Herby, dnia 2015-08-12

Gmina Herby informuje, że do ogłoszonego przetargu nieograniczonego na
„Zabudowa instalacji fotowoltaicznej na oczyszczalni ścieków w Herbach”
wniesiono zapytania do specyfikacji istotnych warunków zamówienia:

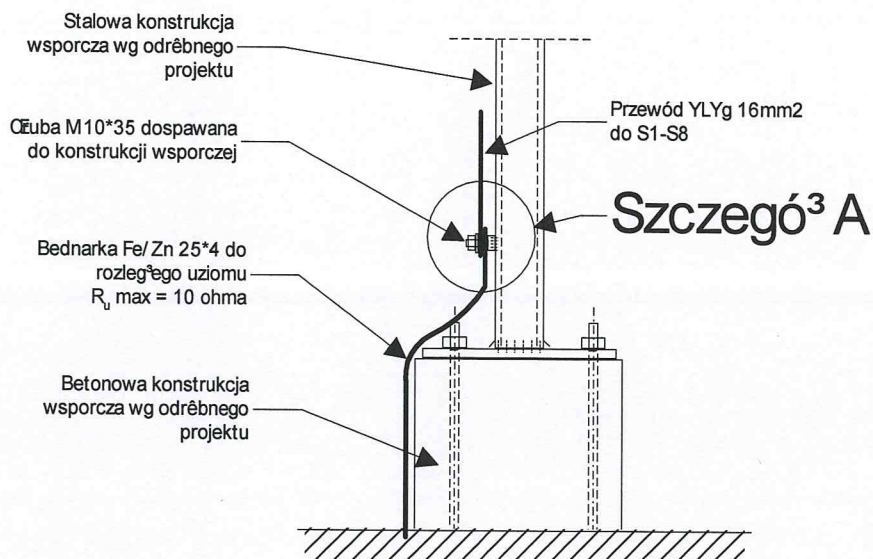
Na rysunku konstrukcji wsporczej (zał. nr. 1) jest zaznaczony szczegół połączenia konstrukcji, oznaczony literą „A”, prosimy o uzupełnienie rysunku na którym będzie pokazany ten szczegół.

W załączeniu przekazujemy poniższy rysunek.
